**Шины: Правила № 54 ООН (шины для транспортных
средств индивидуального пользования и их прицепов)**

Предложение по поправкам к Правилам № 54 ООН

**Представлено экспертами от Европейской технической
организации по вопросам пневматических шин и ободьев колес***

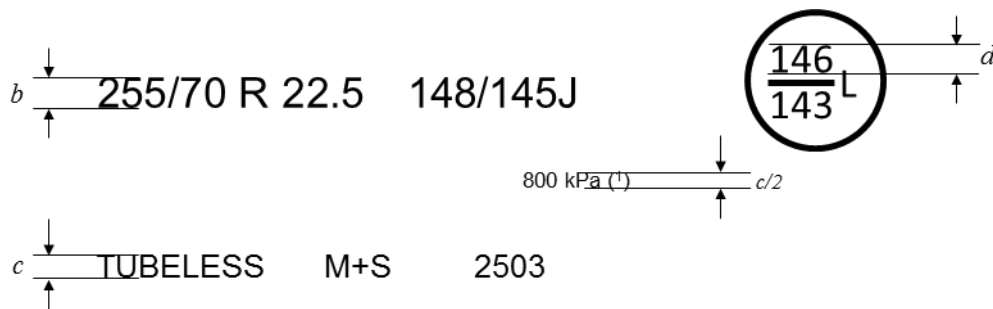
12.2 В случае шин, впервые официально утвержденных до вступления в силу дополнения [xx], не требуется размещать маркировку "MPT" и "ST" перед обозначением размеров шины или после него».

Приложение 3, рисунок, заменить и изменить следующим образом:

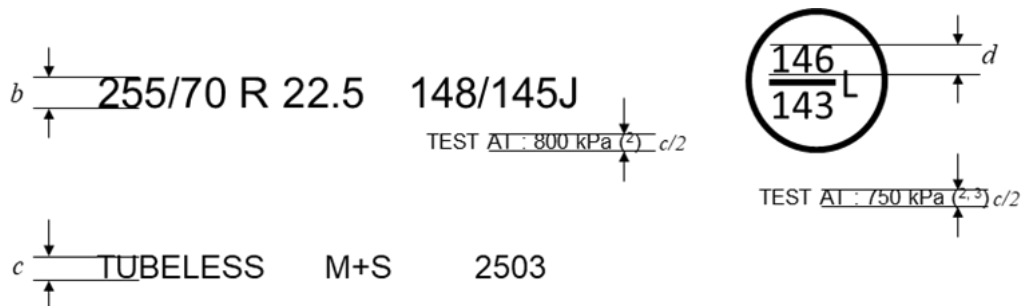
«Пример 1:

- (1) В случае шин, впервые официально утвержденных по типу конструкции до 1 января 2018 года, вместо кПа можно использовать маркировку PSI. Маркировке кПа может предшествовать маркировка "TEST AT : " или, в качестве альтернативы, маркировка "TEST INFL : " или же символ "@".

- (2) "TEST AT : " можно либо заменить на "TEST INFL : " или символ "@" либо опустить.
- (3) Указание значения второго давления в шине для дополнительного эксплуатационного описания является факультативным. При отсутствии такого указания для обеих комбинаций нагрузки/скорости применяется одно и то же испытательное давление в шине.

и предназначенную для накачивания до давления ~~620~~**800** кПа при испытании на прочность в зависимости от **обоих значений** нагрузки/скорости **в примере 1, до давления 800 кПа при испытании на прочность в зависимости от нагрузки/скорости в соответствии с основной комбинацией нагрузки/скорости и до давления 750 кПа при испытании в соответствии с дополнительной комбинацией нагрузки/скорости в примере 2** ~~для нее обозначение PSI = 90~~».

«е) **При наличии двух указаний испытательного давления в шине они должны располагаться таким образом, чтобы было ясно, к какой комбинации нагрузки/скорости относится каждое указанное давление**».
